关于 E 变频柜机、天花机附件袋位
置说明的通知

文件号:JS2009-014

图一

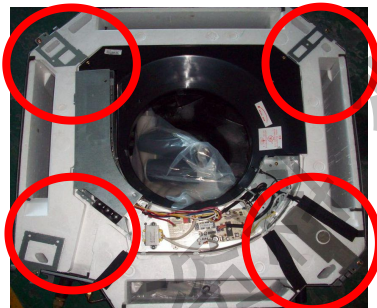
四月份市场开箱时发现 E 系列变频柜机说明书附件袋夹在面板与开关门之间, 见下面图一所示:

有部分说明书可能滑落到开关门与面板夹层中, 开关门功能存在隐患。

初步分析出现此情况是由于说明书附件袋固定不牢 (E 柜变频) 或没有固定 (天花机), 导致在物流装卸过程中说明书附件袋在机器内部移动, 从而导致安装时“找不到说明书附件包”。

目前工厂内部已把说明书附件袋重新固定：天花机固定在机器内部接水盘上，E 系列变频柜机说明书放在出风框珍珠棉防护板上部，同时做了划线、盖章等防呆措施。

因此，各销售公司和各签约技术服务单位，在安装 4 月份前生产的 E 系列变频柜机、5 月份前生产的酷风天花机时，如找不到说明书附件袋时请注意在机器内部查找，以避免附件袋遗漏在机器内部而导致运转时出现噪音等问题。
